改善箇所説明図

識別：対策済み車両には、キャブ後方右側にリコール届出番号(外-3376)のステッカーを貼付ける。

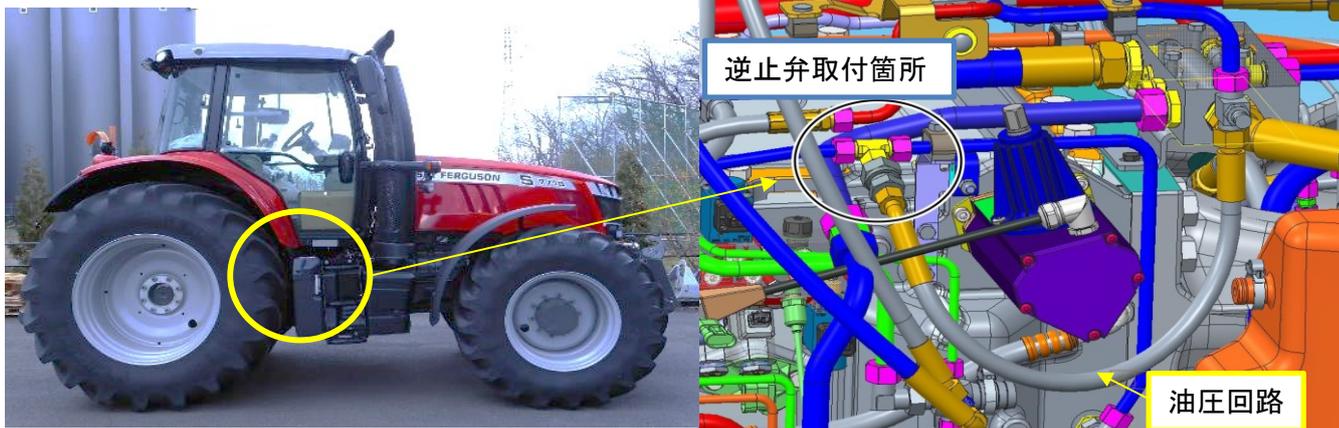
農耕トラクタの制動装置において、油圧回路の設計が不適切なため、油圧回路に空気が混入するものがある。そのため、そのまま使用を続けると、ブレーキ性能が低下するおそれがある。

注：□内は追加部品を示す。

全車両、ブレーキの油圧回路に逆止弁を追加する。
